## **Pozdní doplňující vyjádření k dokumentaci EIA**

**záměru „Modernizace traťového úseku Nymburk – Lysá nad Labem“ (kód EIA: OV1279)**

**k části záměru: silniční podjezd v lokalitě Stržiště / Ke Karlovu, Lysá nad Labem v km 338,600 tratě č.072**

Obr. 1 - Zákres vzdálenosti křižovatky od podjezdu:

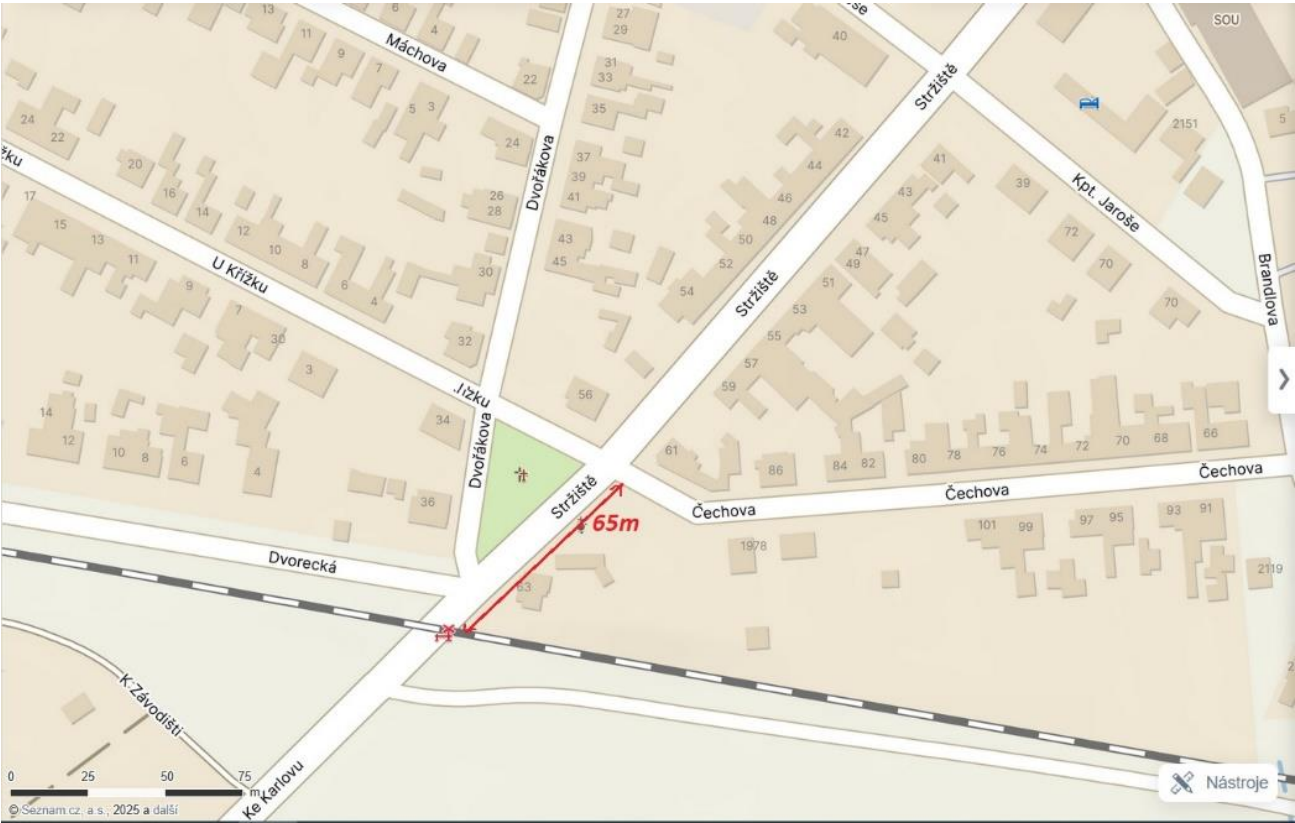
Dokumentace EIA neobsahuje podrobný podélný profil podjezdu ani výpočet podélných sklonů. Z deklarované světlé výšky podjezdu, stavební výšky mostní konstrukce a omezené délky ramp však vyplývá, že by podélné sklony musely dosahovat hodnot výrazně převyšujících limity stanovené platnými technickými normami pro místní komunikace a obslužné komunikace, zejména ČSN 73 6110 a související technické předpisy pro navrhování místních komunikací.

Takové sklony jsou dlouhodobě nevyhovující zejména pro nákladní dopravu, autobusy a vozidla IZS, a to zejména v zimním období. Ukončení strmého stoupání v těsné blízkosti křižovatky dále představuje nepřijatelné bezpečnostní riziko. Dokumentace přitom neobsahuje žádné technické zdůvodnění, že by navržené výškové řešení bylo normově přípustné a provozně bezpečné.

**Orientační technický rozbor geometrie rampy silničního podjezdu v délce 65m**

Část úseku	Délka [m]	Sklon	Poznámka
Mostní deska od kraje koleje	cca 3,0	0 %	Přesah mostní desky kvůli protihlukové stěně a údržbě koleje
Výjezd z podjezdu vodorovný	cca 5,0	0 %	Kvůli průjezdnému průřezu a nájezdovému úhlu
Zaoblení do stoupání	cca 8,0	proměnný	
Vlastní stoupání	cca 19,0	≈ 18 %	výrazně nad běžně přípustné hodnoty
Zaoblení do roviny	cca 15,0	proměnný	nutné před křižovatkou
Uklidňovací plocha	min. 15,0	≤ 2 %	požadavek bezpečného rozhledu
<b>Celkem</b>	<b>≈ 65,0 m</b>	–

- Výpočet vychází z **minimální výšky k překonání cca 6,0 m** (světlá výška + konstrukce).
- I při velmi úsporném návrhu vychází **vlastní stoupání rampy výrazně nad hodnoty běžně přípustné dle technických zásad navrhování komunikací**.
- Bez oblouků by docházelo k **lámání nivelety**, což je nepřípustné pro autobusy a nákladní vozidla.
- Ukončení rampy **bez uklidňovací plochy přímo v křižovatce** je z hlediska bezpečnosti provozu problematické.
